Avis en date du 22 janvier 2021 de la Mission régionale d'autorité environnementale d'Île-de-France sur le projet de centrale photovoltaïque situé à Courtry (Seine-et-Marne)

Synthèse de l'avis

Figure 7 : Plan d'implantation de la centrale (source : étude d'impact)

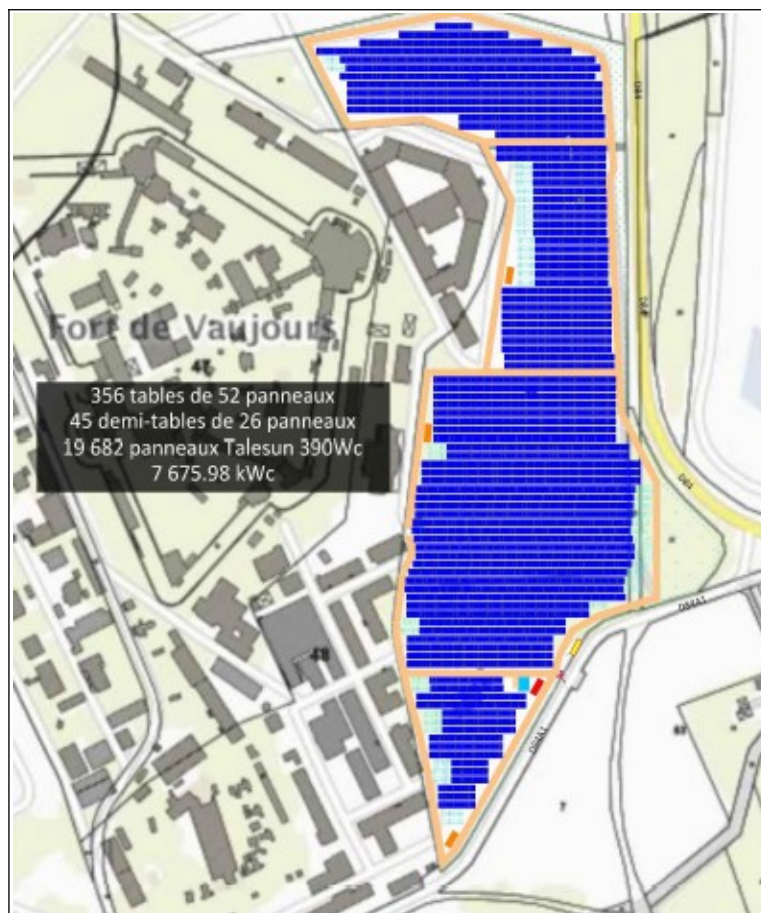
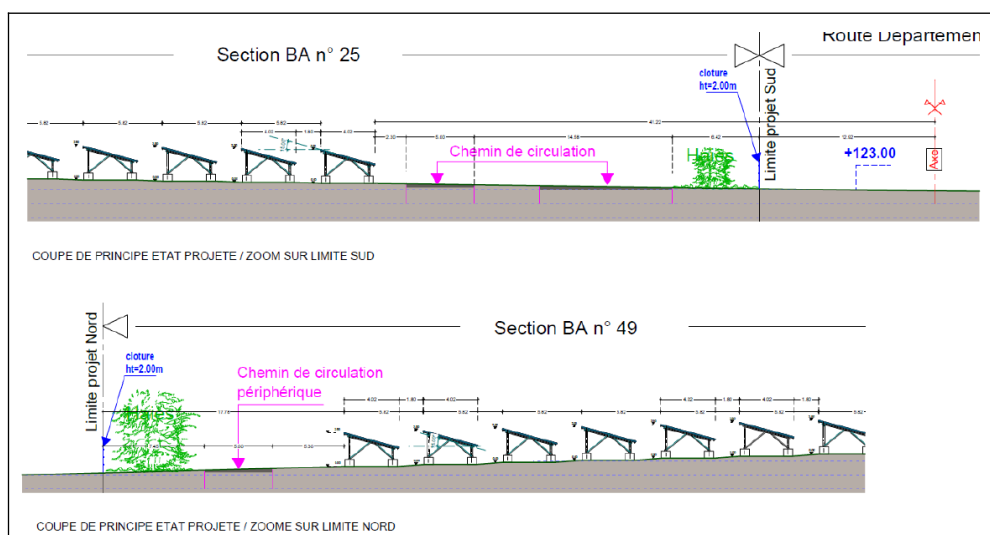
Pour la MRAe ces deux orientations paraissent difficilement compatibles et il convient d'apprécier les modalités de l'exportation éventuelle des produits de fauche hors du site contaminé du fort de Vaujourns.

Figure 10 : Repérage cartographique des pollutions identifiées (source : annexe 2 de l'étude d'impact)

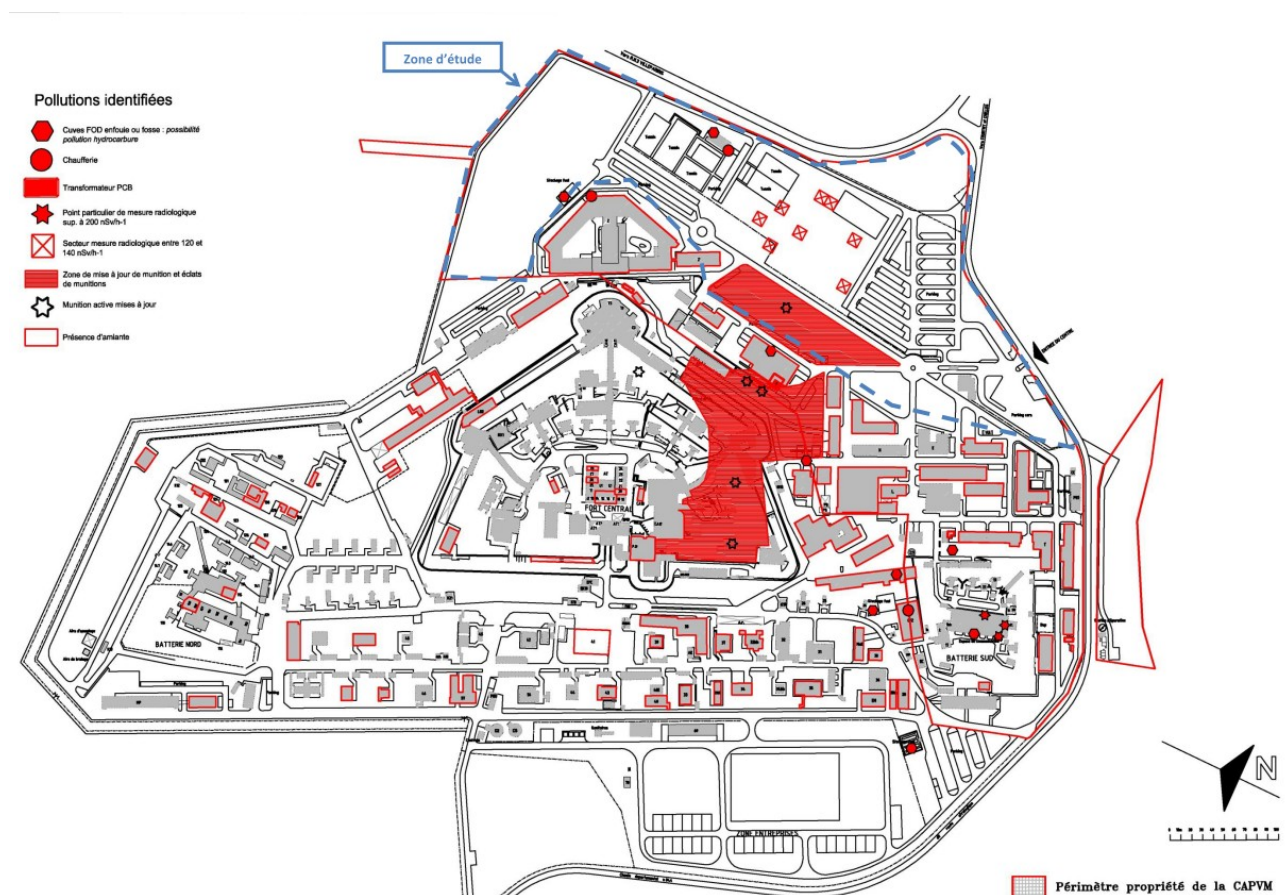
La présence de munitions a été avérée sur un secteur inclus dans le site d'étude (cf. le repérage cartographique des pollutions identifiées en annexe 2 de l'étude d'impact, reproduit en figure 10).

La MRAe rappelle que l'arrêté du 22 septembre 2005 prescrit que tous les travaux de terrassement, excavation ou intervention sous la surface du sol doivent être effectués selon les règles applicables à la dépollution des chantiers pyrotechniques (article 2.2 de l'arrêté). Elle note que les « *les précautions de chantier pyrotechniques qui devront être prises* » ne sont pas présentées dans l'étude d'impact.
